Pohjois-Pohjanmaan energia- ja ilmastovaihemaaakuntakaava

Julkisen ehdotusvaiheen (MRL 65 §, MRA 12 §) kuulemisen aikana saapunut palaute ja vastineet

Kuulemisaika 23.9.-24.10.2024 (MKH 17.9.2023 § 145)

Käsittely: Maakuntahallitus 10.2.2025 (palautekooste 19.11.2024)

Kuva 3. Keltaisella merkitty arvokas luontopolku Kylmäluomalta, Irnijärven ja Kattilajärven kautta Hossan kansallispuistoon, Somer järvelle ja Julma Ölkylle. Punaisella merkitty suosittu moottorikelkkareitti. Hossan kansallispuisto merkitty vihreällä. (Lähde Hossan kansallispuiston reittikarta)

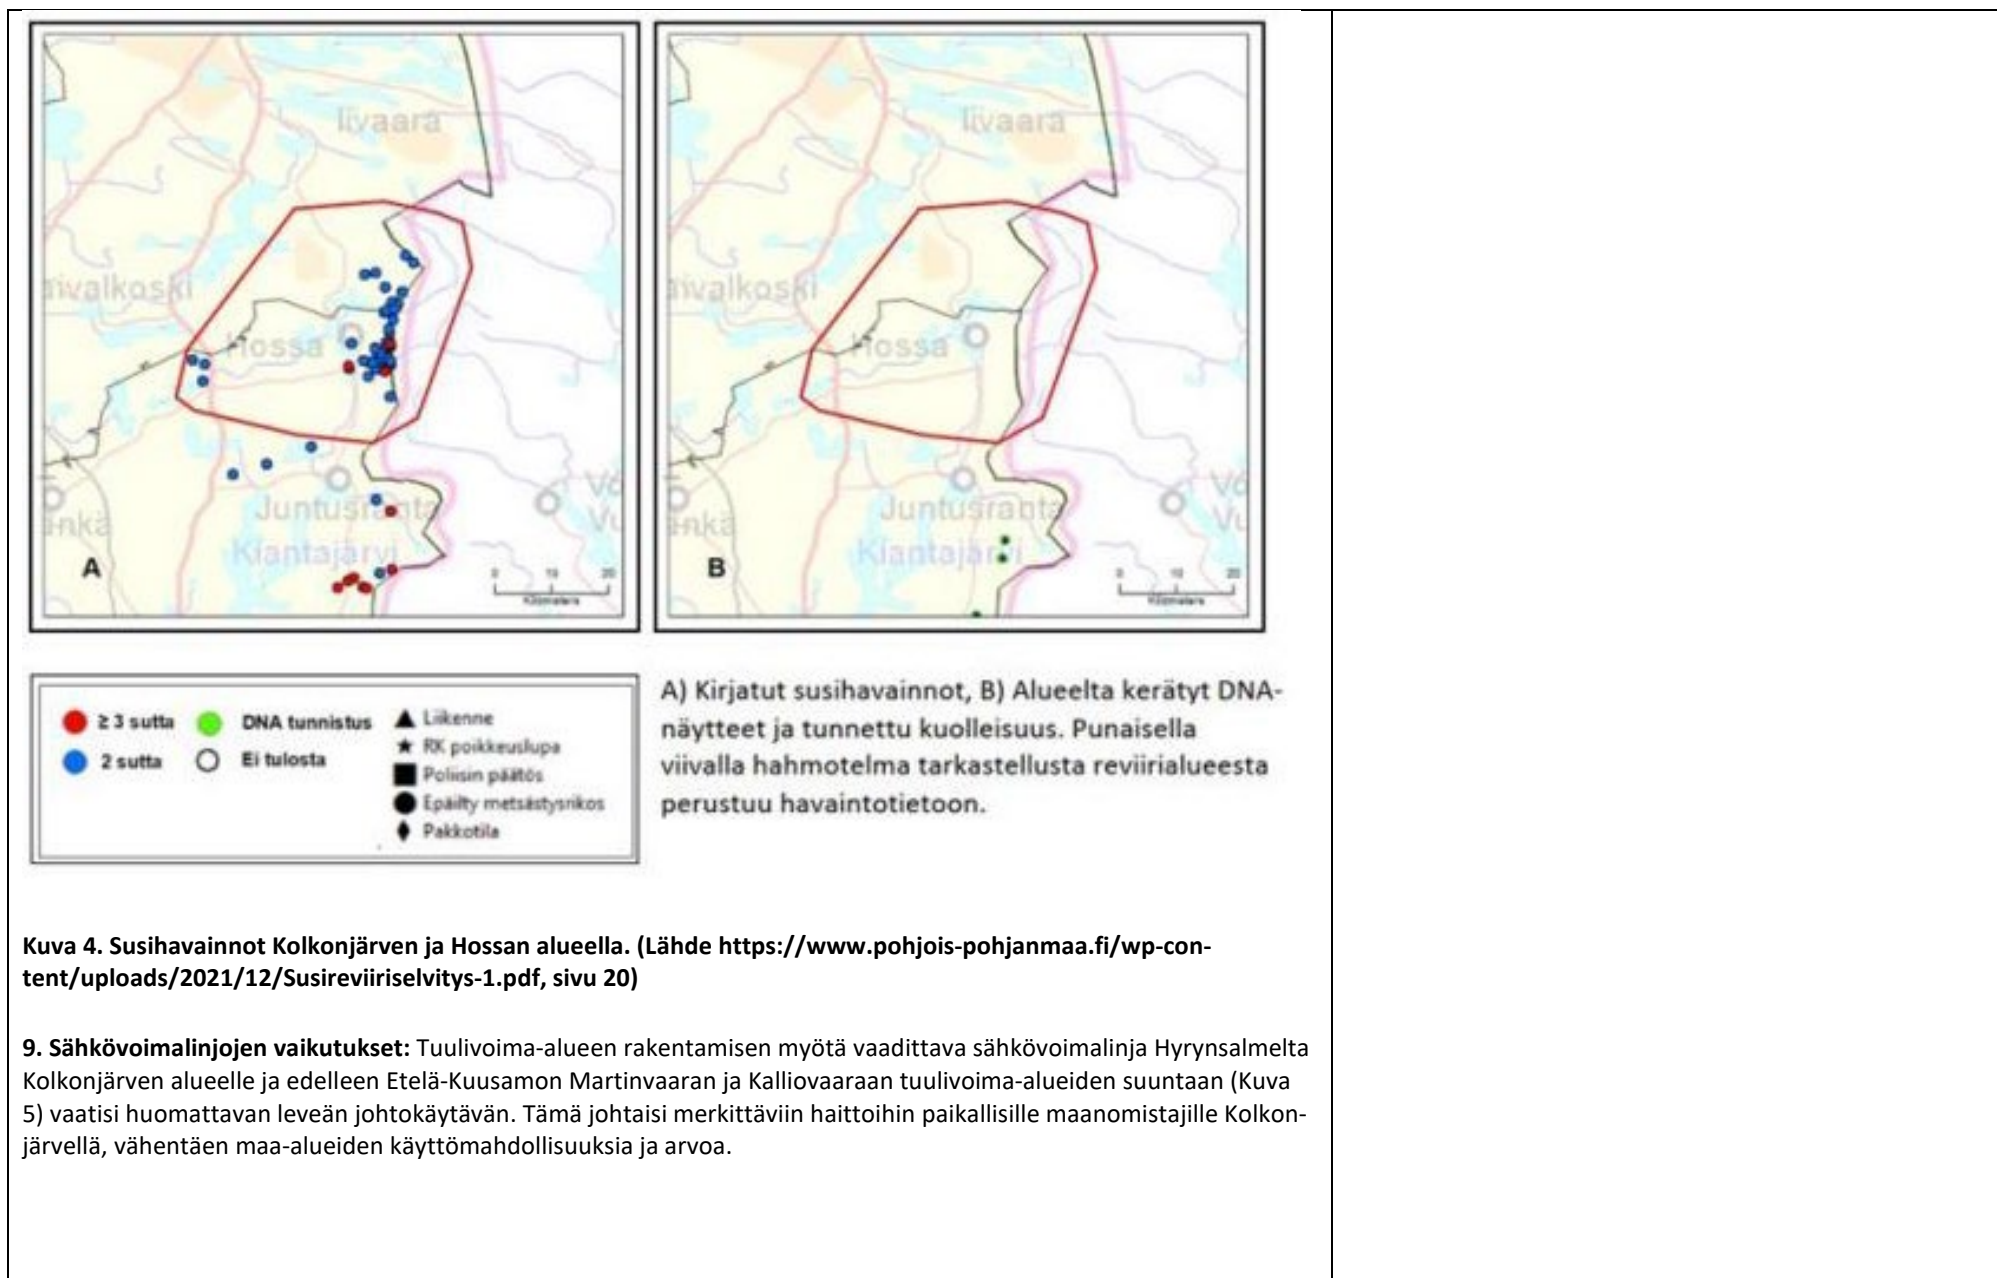
8. Uhanalaisten eläinten elinympäristöt: Tuulivoima-alueen alle jäävät myös merkittävät maakotkan, kalasääsken, ahman ja suden reviirit, joita on havaittu erityisesti Kattilajärven ja Jatkonkankaan alueilla. Näistä havainnoista löytyy virallisia lausuntoja Luonnonvarakeskukselta ja muista tutkimuksista (Kuva 4). Näiden uhanalaisten lajien elinympäristöt ovat erityisen herkkiä, ja tuulivoima-alue uhkasi merkittävästi niiden säilymistä.

Kuva 4. Susihavainnot Kolkonjärven ja Hossan alueella. (Lähde <https://www.pohjois-pohjanmaa.fi/wp-content/uploads/2021/12/Susireviiriselvitys-1.pdf>, sivu 20)

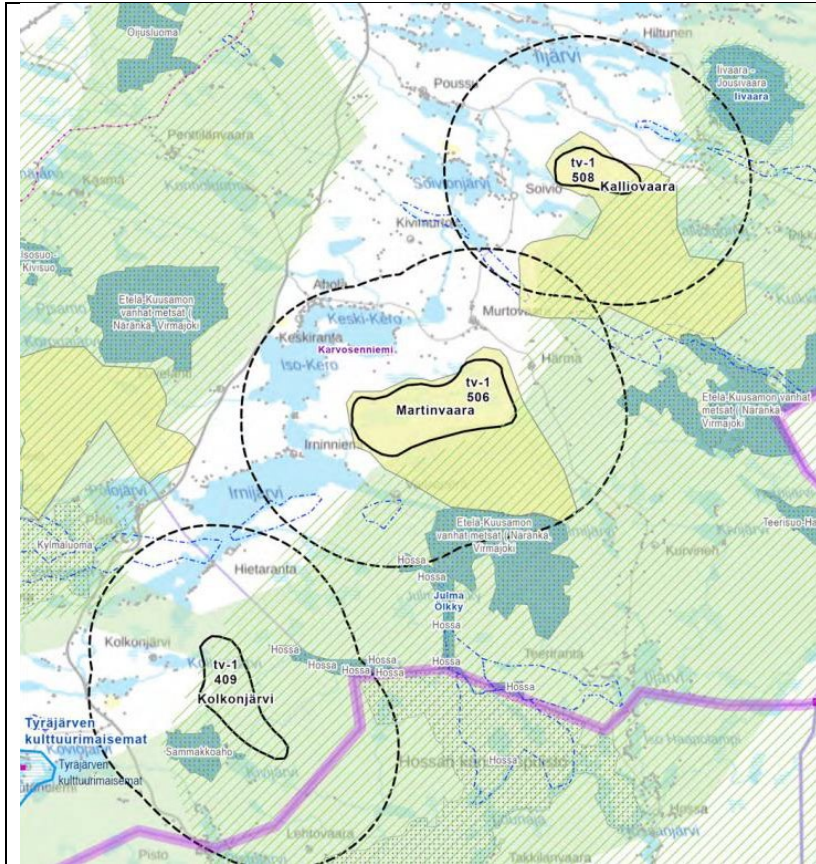
9. Sähkövoimalinjojen vaikutukset: Tuulivoima-alueen rakentamisen myötä vaadittava sähkövoimalinja Hyrynsalmelta Kolkonjärven alueelle ja edelleen Etelä-Kuusamon Martinvaaran ja Kalliovaaraan tuulivoima-alueiden suuntaan (Kuva 5) vaatisi huomattavan leveän johtokäytävän. Tämä johtaisi merkittäviin haittoihin paikallisille maanomistajille Kolkonjärvellä, vähentäen maa-alueiden käyttömahdollisuuksia ja arvoa.

Kuva 12. Pohjois-Pohjanmaan hiljaiset alueet ja luonnonraha-alueet virkistysverkkoselvityksen mukaan. Virkistysverkkoselvitys on tehty ennen Vaalan kunnan liittymistä Pohjois-Pohjanmaan maakuntaan, minkä vuoksi se puuttuu kuvasta.

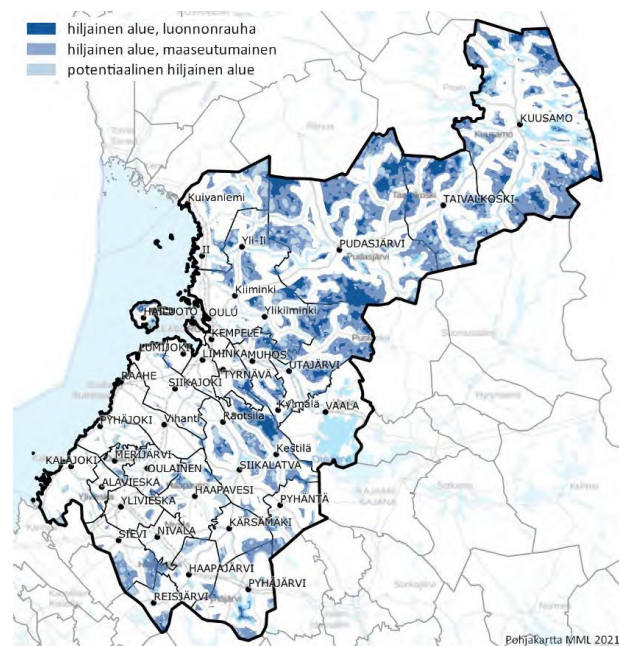
Puutionsaari-Hautakangas kuuluu myös Pohjois-Pohjanmaan hiljaisiin alueisiin ja luonnonraha-alueisiin. Tässä kaava-luonnoksessa nämä alueet ovat vaarassa kadota kokonaan eteläiseltä Pohjois-Pohjanmaalta. Mielestämme on erittäin tärkeää turvata hiljaisten alueiden säilyminen myös tällä alueella. Alue ympäröity punaisella alla olevaan karttaan. Lisäksi muut Oulaisten, Haapaveden, Sievin ja Siikalatvan alueelle suunnitteilla olevat tuulivoimahankkeet hävittäisivät toteutuessaan loputkin hiljaiset luonnonraha-alueet sekä maaseutumaiset alueet eteläiseltä Pohjois-Pohjanmaalta. Asukkaiden yhdenvertaisen ja tasa-arvoisen kohtelun vuoksi on tärkeää, että luonnonraha-alueita ja maaseutumaisia alueita säilyy myös eteläisen Pohjois-Pohjanmaan alueella. Alueella on tiivistä asutusta taajamissa, jolloin reuna-alueiden luonnonraha-alueiden arvo korostuu virkistyskäytössä, eli alueen asukkaiden hyvinvoinnin kannalta.
